# Изменение в проекте Житловий будинок

Одеська область, Лиманський р-н.,  
Фонтанська сільська рада

Смотреть совместно с проектом  
"БУДИНОК В РЕНКЛОДАХ" 11 (Г2)

## Изменения относительно проекта

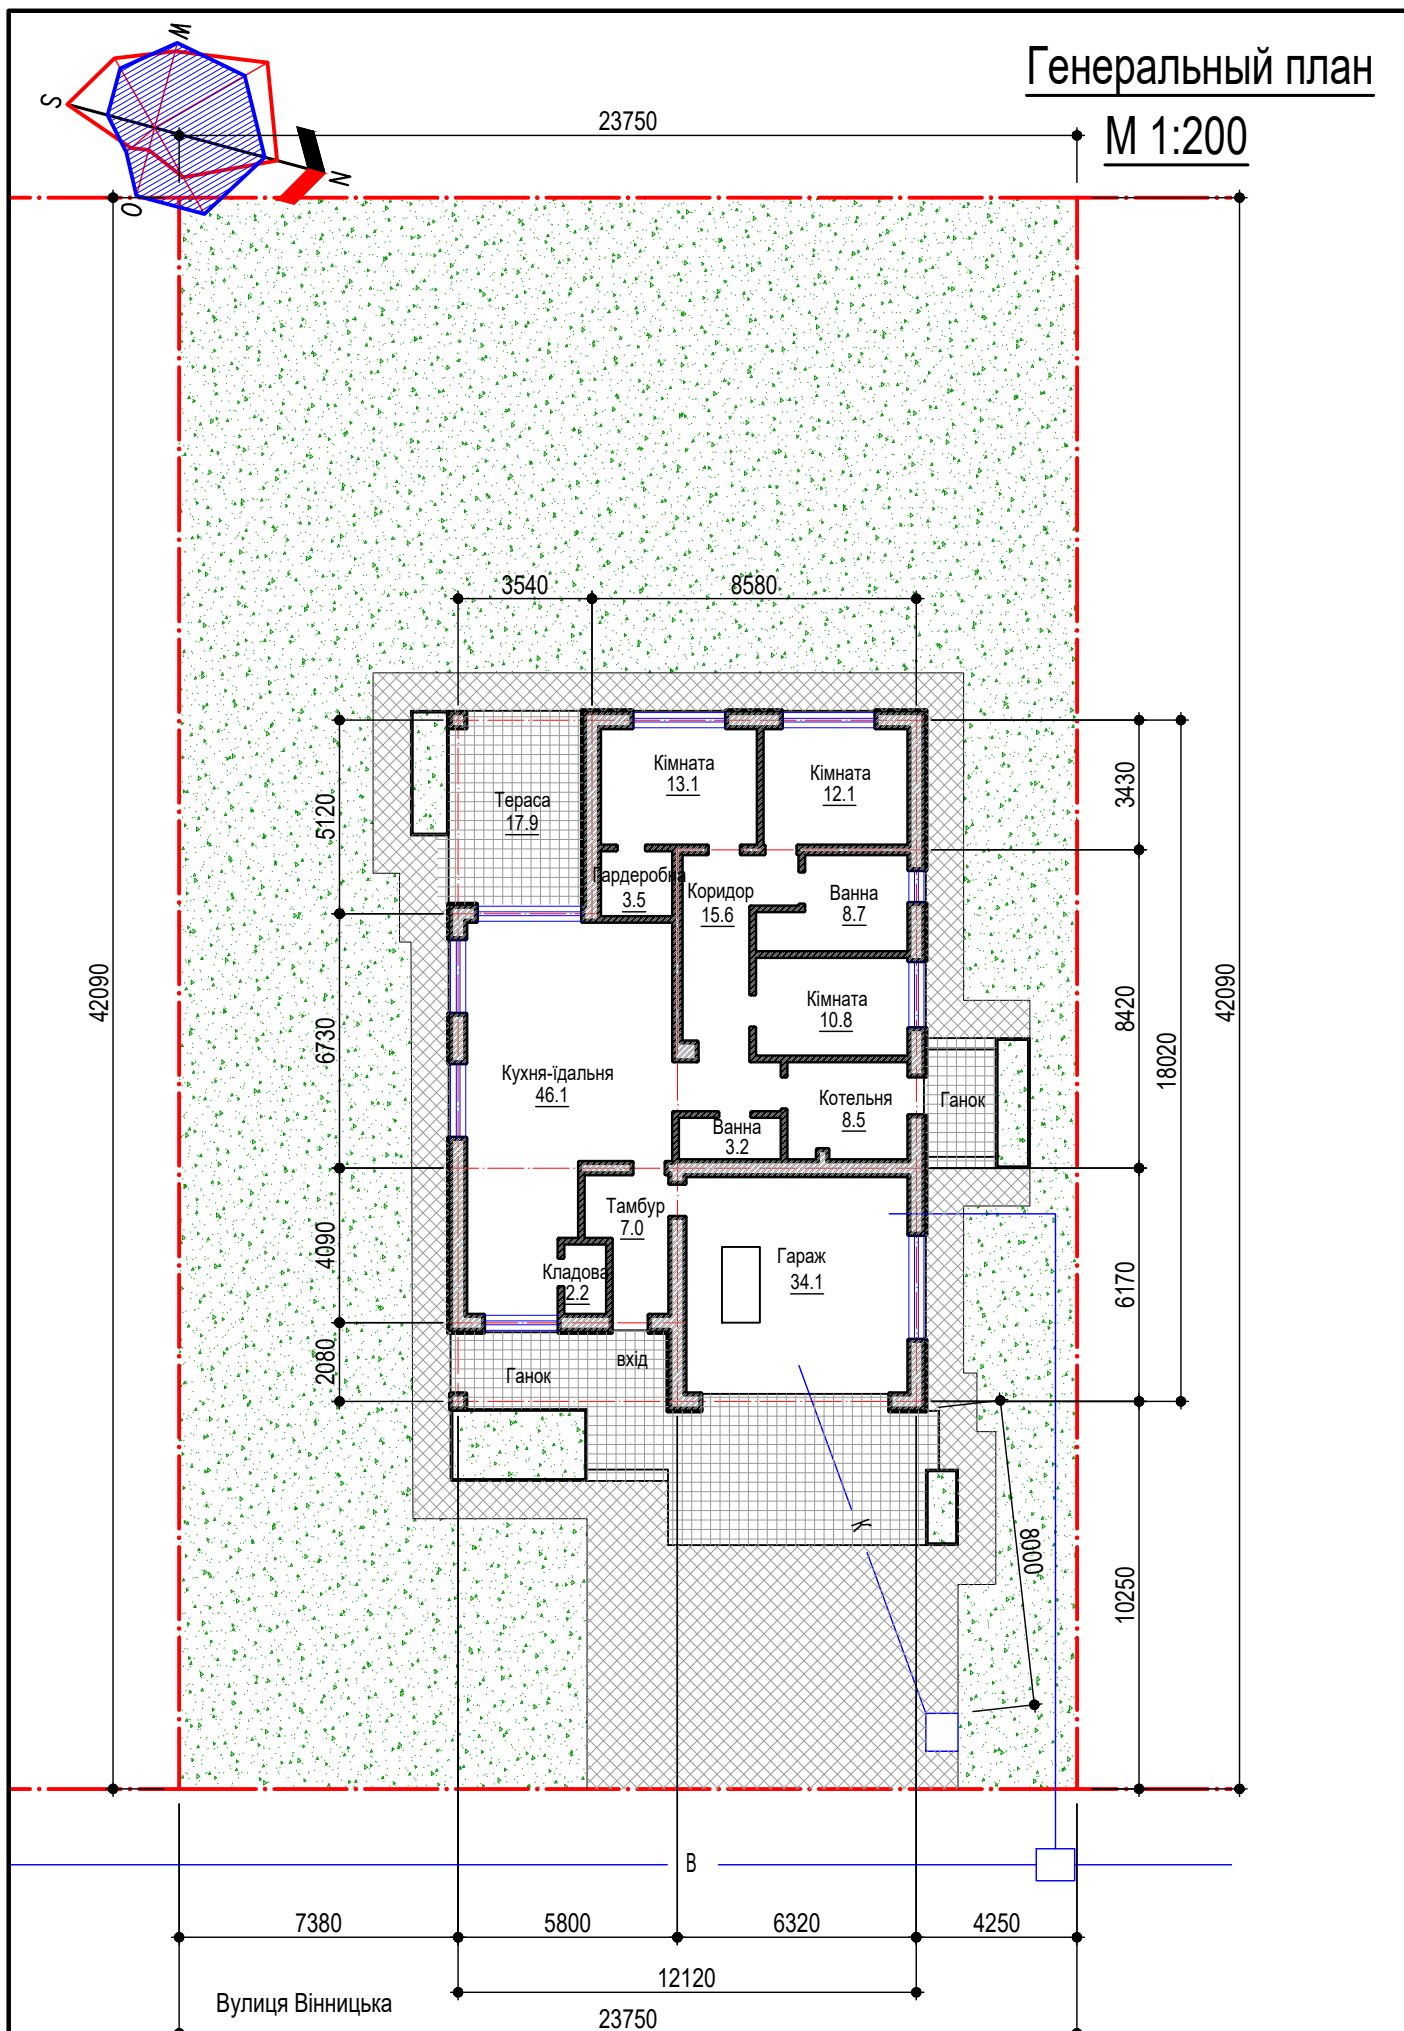
1. Изменилась толщина стен из газобетона, была толщина 240 мм, стала 400 мм.
2. Изменилась привязка осей, размеры в осях изменились.
3. Изменилась толщина и тип наружного утеплителя стен, была толщина 200 мм, стала 50 мм.
4. Изменилась толщина монолитного фундамента, принцип и тип армирования остался без изменений, расход арматуры увеличился.
5. Изменилась толщина внутренних стен (перегородок) и толщина внутренней стены гаража.
6. Изменились размеры колонн, принцип и тип армирования остался без изменений, расход арматуры увеличился.
7. Изменилась высота этажа, была 2780 мм, стала 3000 мм.
8. Перекрытие не изменилось.
9. Стропильная система не изменилась.
10. Водопровод и канализацию выполнить согласно схеме на генеральном плане.
11. Все коммуникации заложить при выполнении фундаментных работ.
